# CAAC 适 航 指 令

编号: CAD1996-MULT-23

一. 标题: 检查 Cessna 发动机滑油滤接头组件

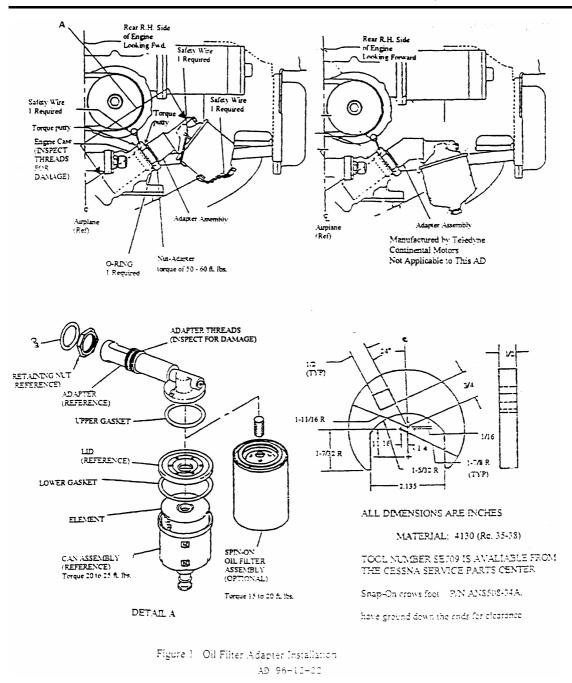
- (1) 检查接头的锁紧螺帽的安装有无泄漏。
- (2) 检查接头螺帽安装扭矩并保证扭矩值是在50-60英尺磅。
- (3) 如发现有泄漏现象或扭矩不在50-60英尺磅的限制内,在下 次飞行前, 拆下接头和油滤组件, 并且:
  - (i) 检查接头组件和发动机的螺纹是否有损坏和裂纹; 并且
  - (ii) 更换带有螺纹损坏和裂纹的接头组件和发动机滑油泵壳体 (如需要)。
- (4) 在发动机油滤接头组件与螺帽和滑油泵壳体之间涂上防扭转 膏(如本指令附图1所示)。
  - (5) 重新安装发动机滑油油滤组件。
- (b) 对在发动机滑油滤接头组件与螺帽和滑油泵之间涂有护扭转 膏的飞机,检查防扭转膏有无错位,滑油泄漏或裂纹。
  - (1) 如发现有错位,滑油泄漏或裂纹,在下次飞行前完成本指令 (a) 段中规定的要求,包括所有子段。
- (2) 如未发现错位,滑油泄漏或裂纹,在发动机滑油拆换之前每 间隔100使用小时重新检查一次。
  - (c) 更换发动机滑油滤组件不能取消本指令的重复检查要求。
